1. 東名ジャンクション周辺地域課題検討会

- ・ 地域課題検討会におけるとりまとめ資料

外環整備に関する地域の具体的な懸念及び地域が求めること

東名ジャンクション周辺地域の課題検討会 外環整備に関する地域の具体的な懸念 及び地域が求めること

Aグループ [1/3] 場所を特定できる意見(外環本線)

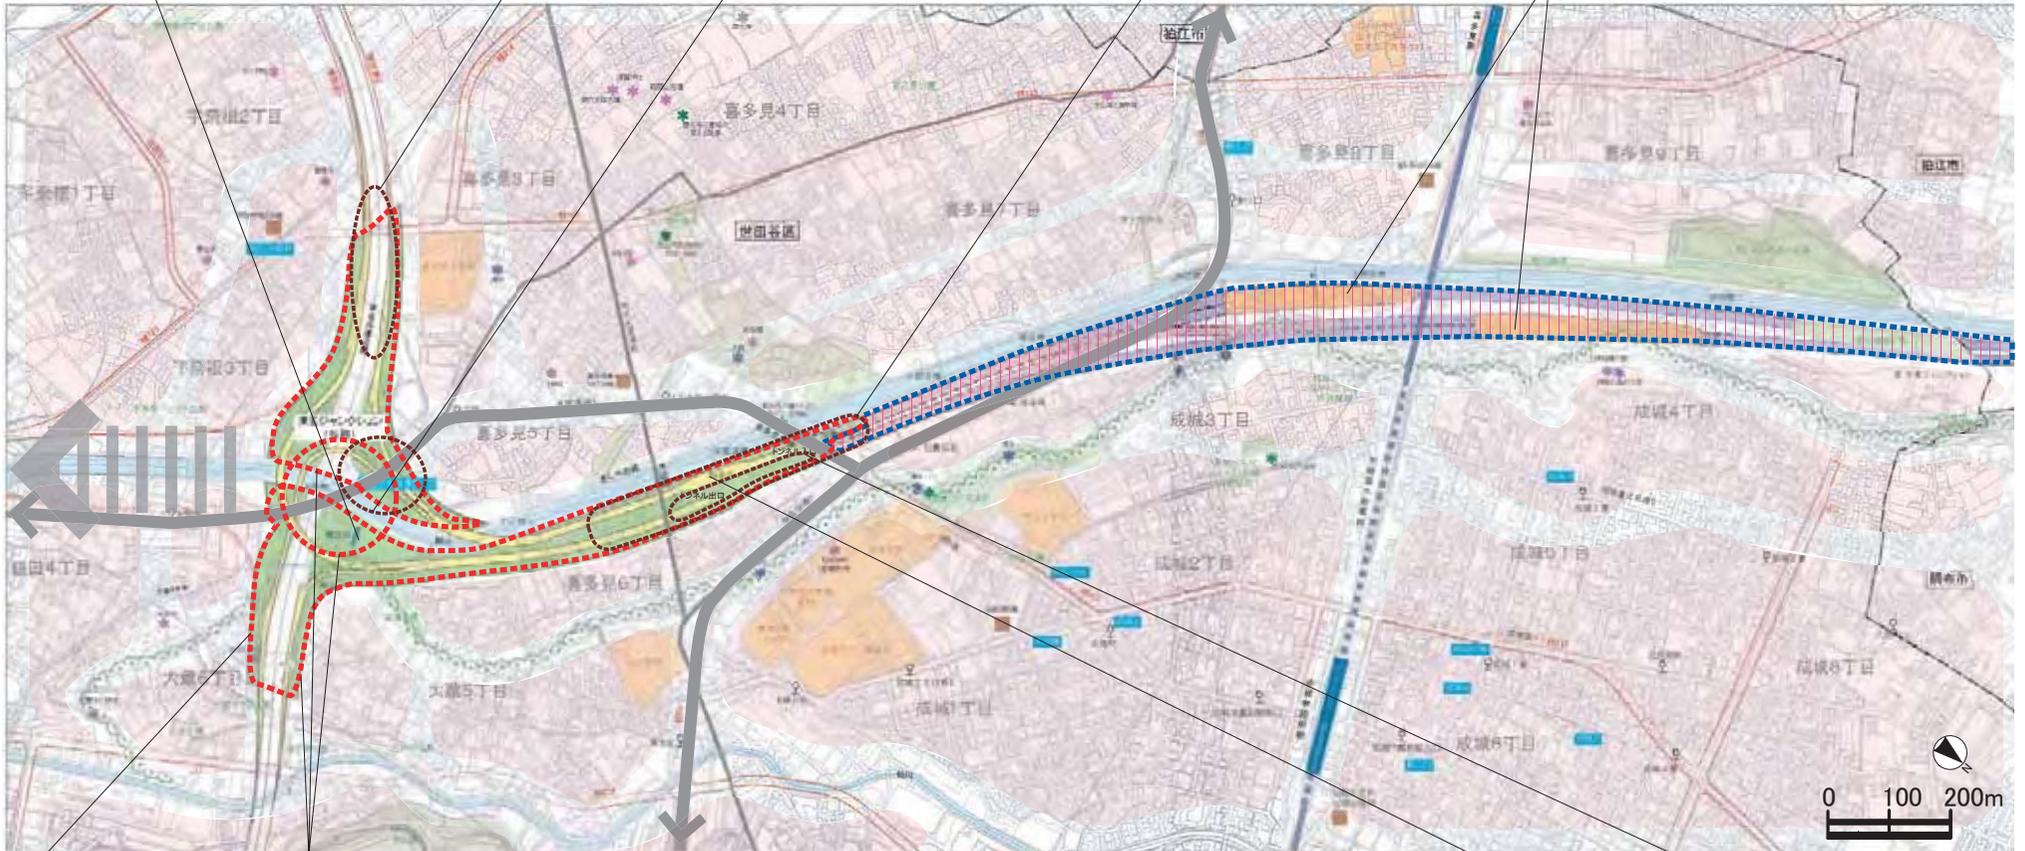
- ・外環が整備された際のぜん息への影響の程度が不安。
- ・換気所から排出される大気を懸念している。
- ・換気所は、道路の地下部分のどの範囲の排気ガスを集めて排出するのか。長い区間に排出された排気ガスがこの地域に排出され影響を受けることへ懸念がある。換気所の設置箇所を多くして痛み分けできないのか。

- ・喜多見3丁目の高架下を、駐車場や仮設小屋などで有効に活用してほしい。

- ・外環整備による公園面積の減少を懸念している。
- ・事業対象地内の住宅が移転する際の大木の移植工事費について補償してくれるのか懸念がある。

- ・野川の魚の生存や生態系の変化、遊歩道の景観悪化を懸念している。

- ・災害時の外環からの緊急用車両の出入りによる影響を懸念している。
- ・ジャンクション周辺の道路は貧弱なので、工事車両通過によるジャンクション周辺地域への道路混雑や日常生活への影響を懸念している。
- ・工事期間中の騒音を懸念している。

- ・自宅の下が成城4丁目のトンネル分合流部にあたるためどのような影響を受けるのか心配だ。深さがどの程度になるのかを知りたい。

- ・現在利用している環境施設帯予定区域内の道路がどのようになるのかが分からず、利便性が損なわれるのではないかと心配している。
- ・ジャンクションに接する地域の騒音による影響を懸念している。
- ・環境施設帯の予定区域内にある大六天神社がなくなることが心配。環境施設帯の幅を狭くするなどの工夫で対応できるとよい。

- ・地上部道路は、災害時の避難ができるようにしたいが、低周波音や排気ガス対策のための天蓋を地上部道路に設置すると、災害時の避難場所がないことへの懸念がある。

- ・ジャンクション整備による環境悪化を懸念している。
- ・低周波音や排気ガス対策のための天蓋を地上部道路に設置したい。
- ・地上部道路の排気ガスへの対策に懸念があるため、地上部道路全体に天蓋をつけて(ドーム化)排気することを望む。
- ・急勾配のジャンクションの道路を通過する自動車排気ガスの発生を懸念している。
- ・ジャンクション地上部道路からの排気ガス対策に懸念がある。
- ・低周波音の影響を懸念しているため、透明な防音壁の

- 設置により影響が低減することを望む。
- ・排気ガスや騒音などの環境への影響、動線やコミュニティが分断されることなどの影響が心配なため、ジャンクションを完全地下化してほしい。外環を完全地下化と言うのであればジャンクション部の地下化も検討が必要だ。地上部であることへ懸念がある。
- ・東名以南ができれば条件が違うので、ジャンクション完全地下化は検討の余地があると思うが、現在の計画が絶対だという行政の対応に懸念がある。
- ・トンネルより上り坂に対して想定される音、排気、振動などは、現在の技術で解消されることを期待している。

- ・東名のように野川に雨水排水が流れるのではないかと心配なため、地上部分の雨水の排水方法に懸念がある。

- ・環境施設帯の空き地へ区民利用施設を設置するなど、事業により影響を受ける地域にメリットがもたらされることを期待する。
- ・周辺地域への影響に懸念があるため、必要スペースの小さいETC限定の料金所にして事業の区域を縮小することを望む。
- ・料金所における排気ガスの影響に懸念があるため、ETC限定の料金所にして環境への影響を低減することを望む。

- ・環境施設帯の大気遮断効果やグリーンベルトとしての騒音緩和の効果を懸念している。

Aグループ [2/3] 場所を特定できる意見(外環本線の周辺)

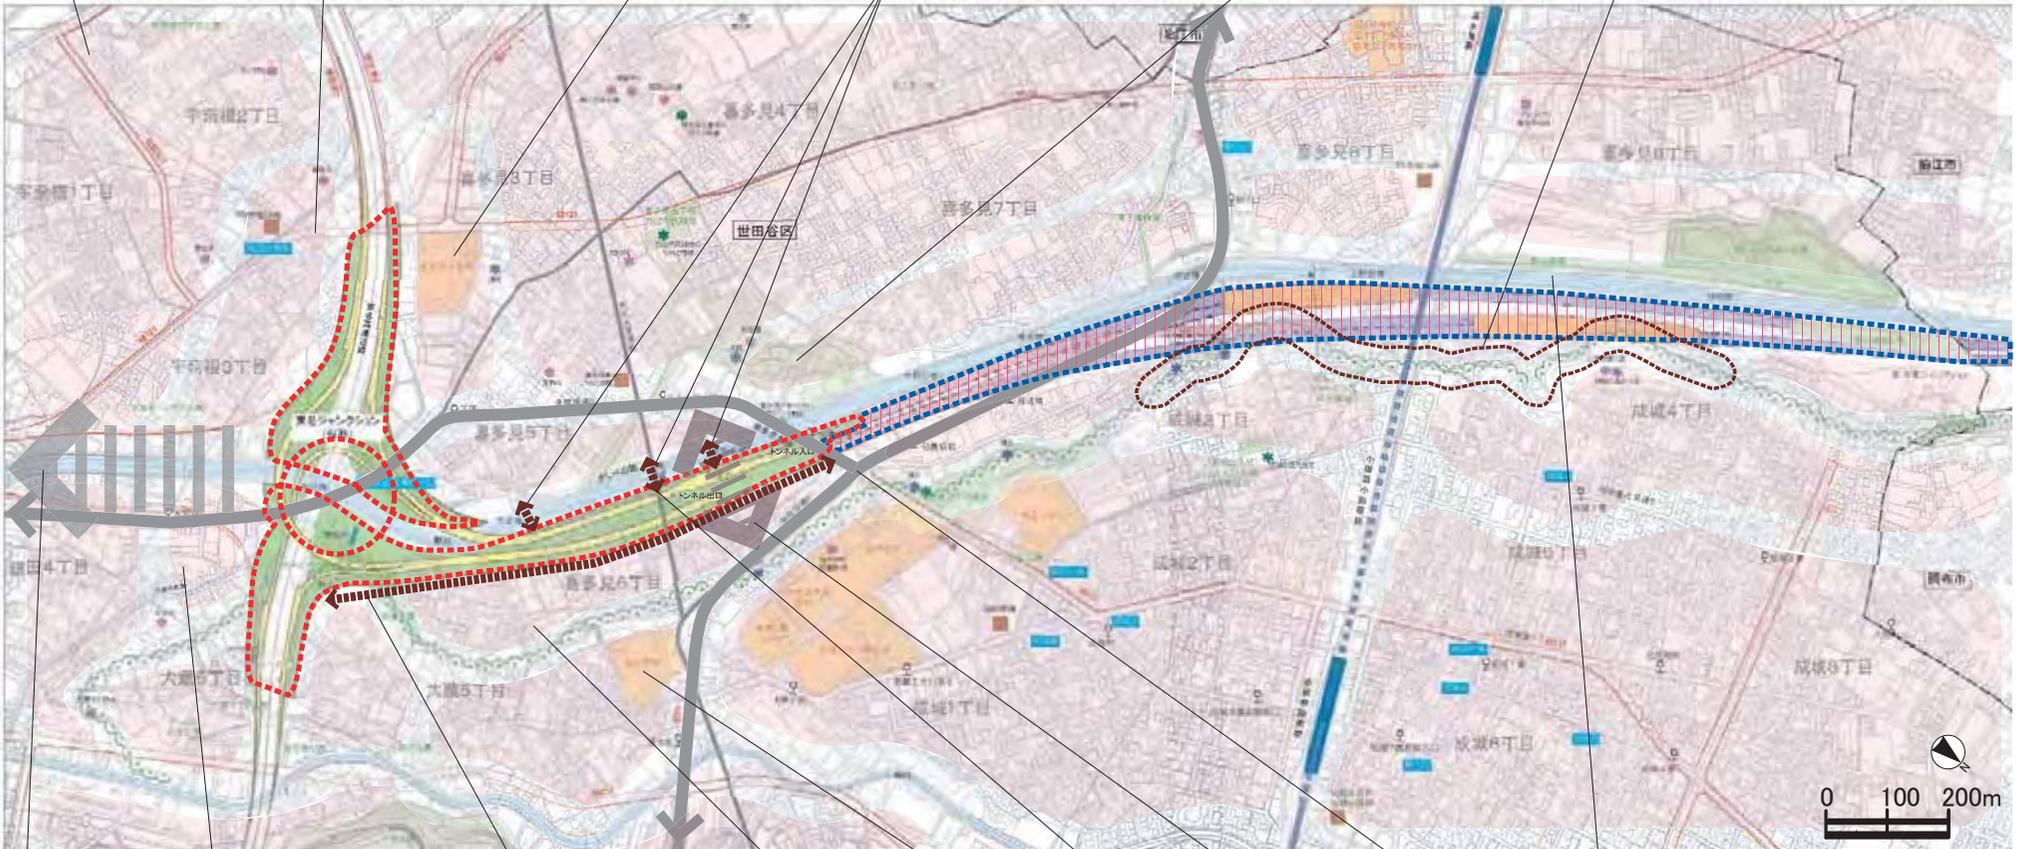
・外環が整備後の宇奈根2丁目付近の低周波音発生を懸念している。

・ジャンクション周りの環境施設帯に接する生活道路の対応を懸念している。

・高架構造なので環境施設帯による影響の低減に懸念がある。
・ジャンクション整備による南側地域への騒音を懸念している。
・ジャンクション周りの環境施設帯に接する生活道路の対応を懸念している。

・喜多見小学校への通学路の安全性悪化を懸念している。
・喜多見小学校の環境悪化を懸念している。

・野川の3本の橋(大正橋、茶屋道橋、水道橋)がなくなると移動が不便になることが懸念される。
・動線もコミュニティも含め地域分断される懸念があるため、大正橋、茶屋道橋、水道橋+αはなくさないことを望む。

・次大夫堀公園の気象や騒音への影響を懸念している。
・外環周辺の子供の遊び場が減少することに対する危惧がある。

・外環からの気象による成城3・4丁目の国分寺崖線の緑への影響を懸念している。
・外環のトンネル(中深度部)の水系への影響が懸念される。

・インターチェンジ周辺の道路が複雑して大気が汚染されるのではないかと心配なので、東名以南の計画を早期に進めてほしい。
・東名以南のことを決めていないのに進めることへの懸念がある。

・高架構造なので環境施設帯による影響の低減に懸念がある。
・ジャンクション整備による南側地域への騒音を懸念している。
・ジャンクション周りの環境施設帯に接する生活道路の対応を懸念している。

・災害時の避難路について懸念があるため、側道整備を望む。
・田直地区付近から多摩堤通りまでの側道がないと左岸から右岸にいく動線がなくなる懸念がある。

・田直地区は空気が淀むため、火災時の延焼を懸念している。

・砧小学校生徒に対する影響を懸念している。

・水道橋をかけ替えた後の道路形状の変化による影響を懸念している。

・外環による地域分断を危惧している。

・工事期間中の多摩堤通りの渋滞の悪化を懸念している。

・動線もコミュニティも含め地域分断される懸念があるため、現状以上に左岸と右岸のつながりを望む。

Bグループ [1/4] 場所を特定できる意見（外環本線）

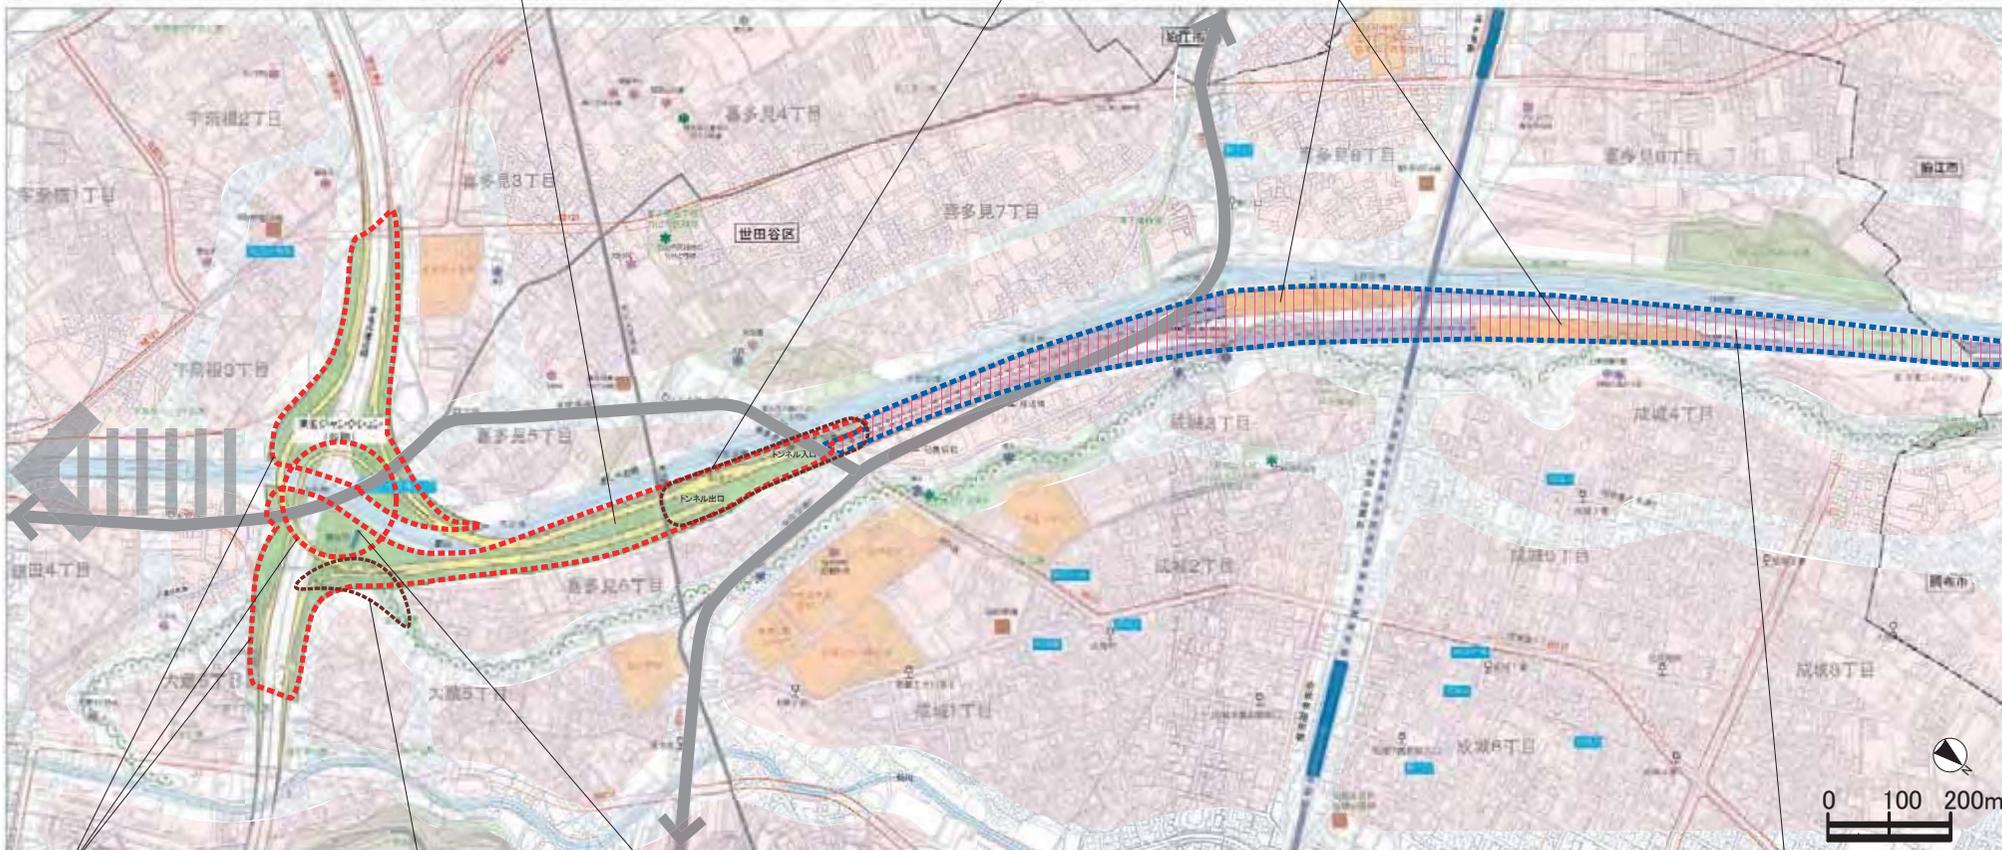
・環境施設帯の緑地は、これまでのような芝生と松ではなく、地域の緑の環境がより良くなるようなものにしたい。

・環境施設帯を利用して、生活道路機能が確保できるようにしてほしい。その際には、環境施設帯の効果が弱まることないように留意してほしい。

・料金所の渋滞による排ガスの影響が懸念される。この位置が複数の案を検討した上での最善の計画であるのか知りたい。また、3車線で処理が可能であるという根拠を示してほしい。

・新しい工法を採用する区間の環境への影響は、もっと慎重に検討してほしい。

・トンネルの合流部の工事によるホテルの自生地区への影響が心配だ。

・排気ガス、騒音・振動など周辺地域への負荷を最小限にしてほしい。
・ジャンクション部分の排ガス対策をしてほしい。
・掘削部を中途半端に蓋掛けすると、蓋がけされていない地区からの排気が増え、その地区にシワ寄せがいくだけのことにはならないのではないか。

・喜多見電車基地上部のきたみふれあい広場の様な良い公園になるのであれば良い。

・殿山の緑が失われると共に、それが野鳥の生態系に影響することに懸念がある。

・現状の換気所の設置位置、数では、この地域だけにシワ寄せがきているように思われる。また、悪影響を分散するという考え方もあるはずなのに、料金所、換気所という排気が出る要素をなぜ集約させてここに作ったのか疑問である。技術的に最適だという根拠や決定までのプロセス（複数設置も検討したのかなど）が示されないと納得がいかない。
・換気所の数がひとつで十分なのかという懸念。

・料金所の渋滞による排ガスの影響が懸念される。この位置が複数の案を検討した上での最善の計画であるのか知りたい。

Bグループ [2/4] 場所を特定できる意見 (外環本線の周辺)

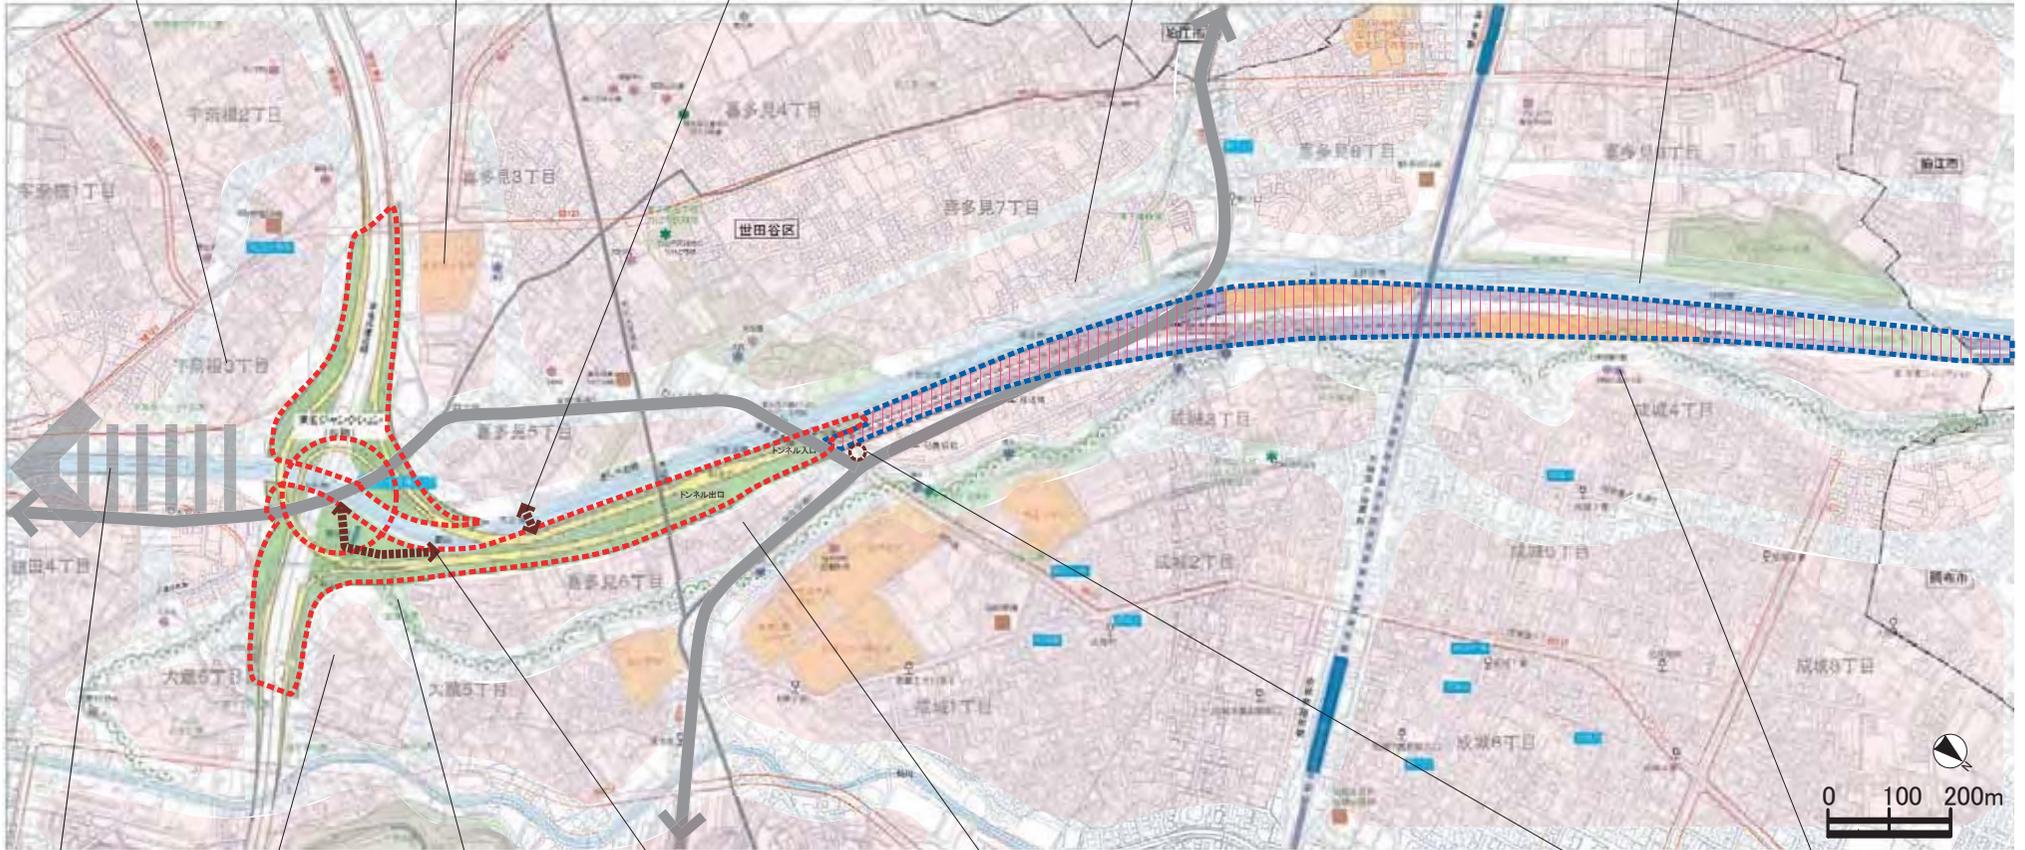
・東名高速道路ができたことによる騒音の増大や大気汚染を考えると、外環ができることによる影響も大きいと思う。

・喜多見小学校に対する騒音による影響が懸念される。

・大蔵5丁目から喜多見や宇奈根に行く際には大正橋を利用する。できれば現状とは位置をあまり変えずにその機能を残してほしい。
・野川に架かる橋はそれぞれの地域の重要な生活の道となっているので、これらの生活道路の機能はできるだけ変えないようにして確保したい。

・喜多見5丁目から砧小学校に通学する児童がいるが、その通学路がどのように確保されるのかという懸念がある。

・野川の自然が守られるように、湧水への影響を少なくしてほしい。
・野川では清流に生息する野鳥のミソサザイが観察できるが、トンネルによって湧き水に影響が出て、その川が涸渇するのではという不安がある。
・野川沿いの道は住民の憩いの場となっているため、残してほしい。
・シールドトンネルによる地盤への影響が懸念される。

・散歩道としても利用されている野川沿いの道へのアクセス道路は確保してほしい。

・過去の事例を用いて、シールドトンネルの湧水への影響を説明してもらえると納得がいくし、懸念も払拭される。

・外環東名以南に延伸した場合、ジャンクション周辺では交通渋滞がひどくなるなどマイナス要因も考えられる。プラス面ばかりではなく、マイナス面も検討課題として明示して欲しい。

・外環ができて影響は少ないと説明されたが信じられない。(影響が少ないという調査結果を元に、対策がなされないとしたら不安だ。)

・田直公園が現状のように子どもを安心して遊ばせられる生活環境を維持して存続できるのかという懸念がある。
・田直公園に対する排ガスや騒音の影響が懸念される。

・田直公園に対する景観への影響が懸念される。

・大蔵5丁目を抜けて多摩堤通りに抜ける道は廃道になると思うが、地元住民に通勤などで日常的に使われているので代替の道路を確保してほしい。また、地区外からの通過交通も多いので、周辺の道路の処理を同時に考慮してほしい。

・現状の換気所の設置位置、数では、この地域だけにしわ寄せがきているように思われる。また、悪影響を分散するという考えもあるはずなのに、料金所、換気所という排気が出る要素をなぜ集約させてここに作ったのか疑問である。技術的に最適だと根拠や決定までのプロセス(複数設置も検討したのかなど)が示されないと納得がいかない。
・ジャンクションをドーム構造にした場合、国分寺産線との間がくぼ地になるため、大気汚染が懸念される。
・料金所の渋滞による排ガスの影響が懸念される。この位置が複数の案を検討した上での最善の計画であるのか知りたい。また、3車線で処理が可能であるという根拠を示してほしい。
・周辺を囲まれることによる日照の変化に配慮すべき。

・周辺を囲まれることによる景観的、心理的圧迫感に配慮すべき。

・外環整備に伴って生活道路が廃止、変更される場合には、利便性が低下しないように代替を確保してほしい。

・農協跡地などの計画線外の関連用地が、完成後にどうなるのかという懸念がある。外環建設に関して取得した土地はその後の利用方法も含めて、住民に諮りながら検討してほしい。

・トンネルの合流部の工事によるホテルの自生地区への影響が心配だ。

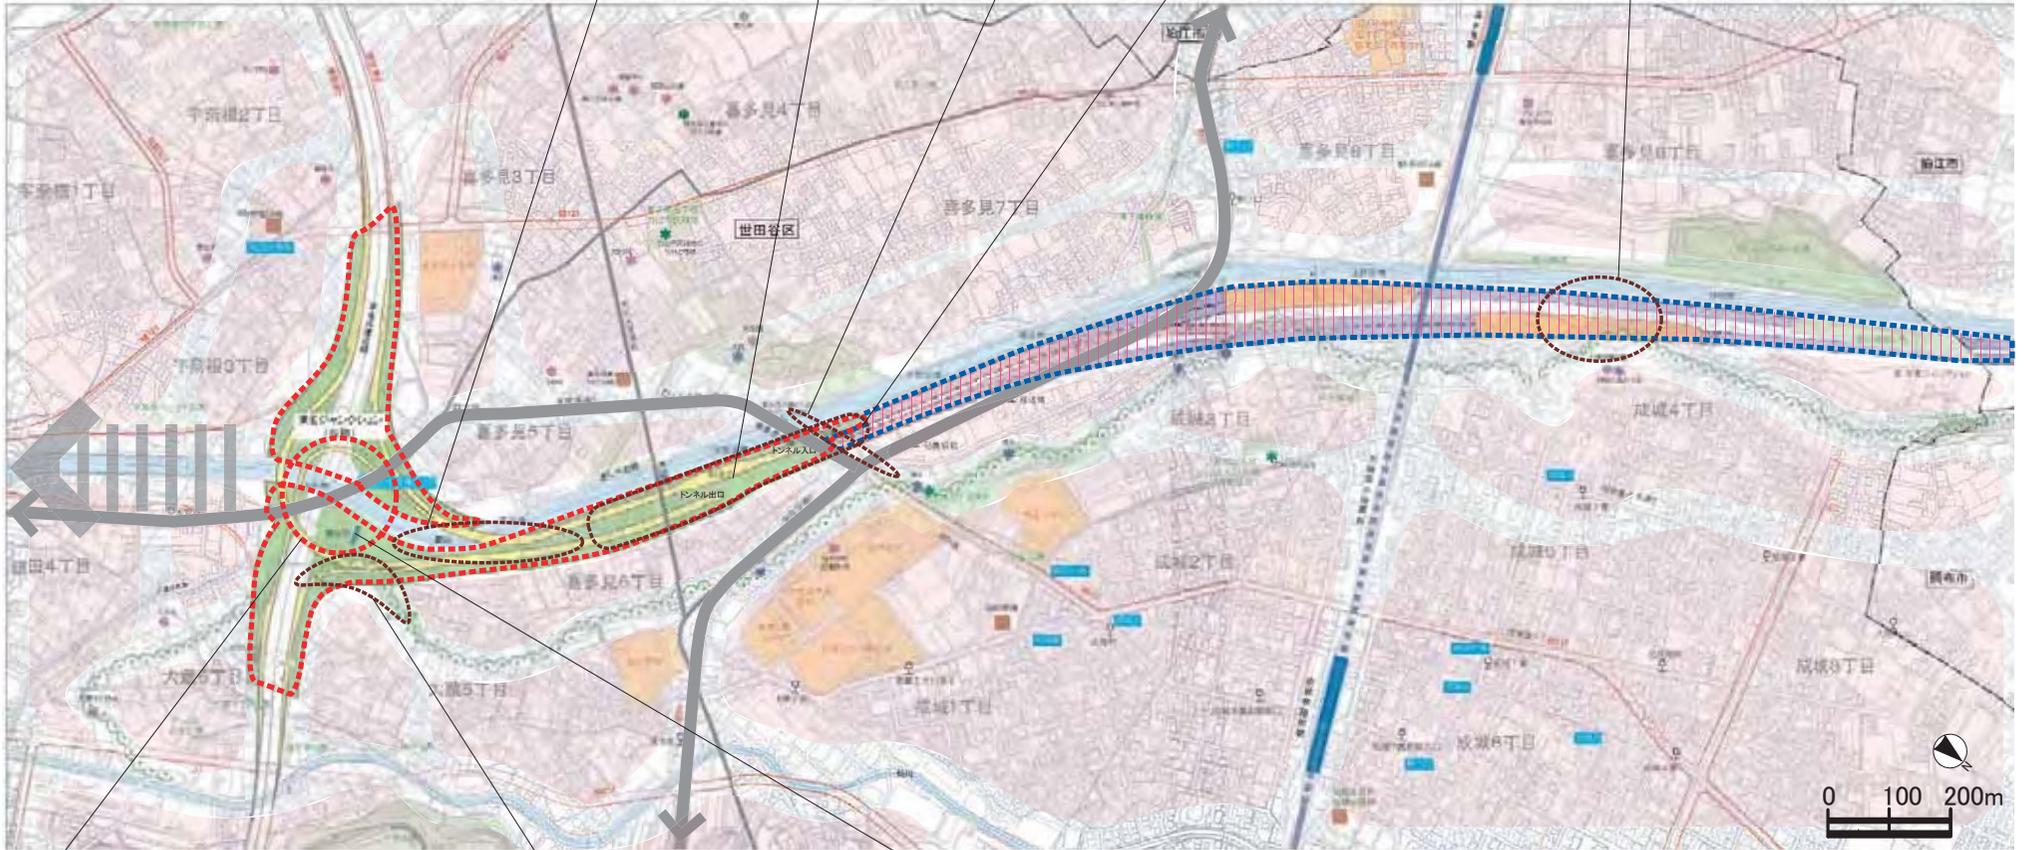
- ・現計画では、ジャンクションの高低差が大きいため渋滞することを懸念している。
- ・緑地部分を地域に開放して緑地・農地として活用してほしい。

- ・料金所の構造物がどれくらい高いものになるのかイメージができないため、心配である。

- ・地上部の利用として、トンネル坑口部から次大夫堀公園まで、みどりの景観を考慮した計画を期待する。

- ・地下からの出口部分の排気ガスが懸念される。

- ・成城4丁目野川沿いの大深度部分は地盤が軟弱であるため、騒音・振動などの詳細な環境影響調査をしてほしい。
- ・成城4丁目野川沿いの大深度部分は、騒音・振動・地盤沈下などの詳細な環境影響調査をしてほしい。

- ・事業近接地での地下水の漏洩が懸念される。
- ・野川周辺の崖線部分などは地盤が弱いので、むしろ野川直下を通すようにしてほしい。

- ・区民の意見をきちんと計画に反映してくれるのか懸念している。
- ・これまで出された意見がどのように計画に反映されたのか示されることを望んでいる。
- ・ジャンクション部の構造の検討は複数案を提示するなどして、全体的な視野で自由に話し合うことが重要である。
- ・東京は日本の玄関口であるのだから、ジャンクション部の構造の検討は複数案を提示するなどして、全体的な視野で話し合うことが重要である。

- ・ジャンクションは片側の車線を別のジャンクション、インターチェンジに接続させるなど、渋滞を緩和してほしい。

- ・世界の東京であるのだから、景観や環境のことをきちんと考慮してほしい。それらを考えると、地下ジャンクション方式が望ましい。

- ・殿山の景観やみどりが壊されないか心配している。
- ・この土地の良さとして、御料林、緑、大きな木などが残る野川一帯から殿山までの田舎の風景を活かした計画となることを期待する。
- ・地上部の利用として、畑をつつて住民に開放し、有効利用と地域還元を考えてほしい。
- ・せっかくできた自然を壊してほしくない。現在の計画では世田谷区は大深度でやる部分が20%しかない。もっと地下化エリアを増やすことを検討してほしい。

- ・換気所は周辺と調和したデザインを考慮したものとしてほしい。この計画を地域活性化の機会としたい。広い視野をもった計画を期待する。
- ・換気所ができたあとの景観が悪くなることを心配している。
- ・換気所ができたとき、どんな感じになるのか、料金所がどれくらい高いものになるのかイメージができないため、心配である。

- ・換気所からのCO₂やNO_xなどの排気ガスを適正に処理してほしい。
- ・換気所を複数箇所設置するなど、詳細なデータのもとに計画・施工してほしい。
- ・換気所からの排気ガスを、住民の健康が守られるように十分に議論して、適正に処理できる計画を期待する。
- ・排気ガスを無害化するため、どう処理するのか知りたい。
- ・周辺地域は地形の高低があるため、

- ・近隣地域への影響を考えると、換気所の高さ30mで大丈夫か懸念がある。
- ・排気ガスを適正に処理できる計画にし、住民の健康が守られることを期待する。
- ・設置箇所を増やすなど、詳細なデータをもとにリスクが分散できる環境に配慮した計画・施工をしてほしい。
- ・換気所周辺住民に対して排気ガスに関する補償や優遇措置をとってほしい。
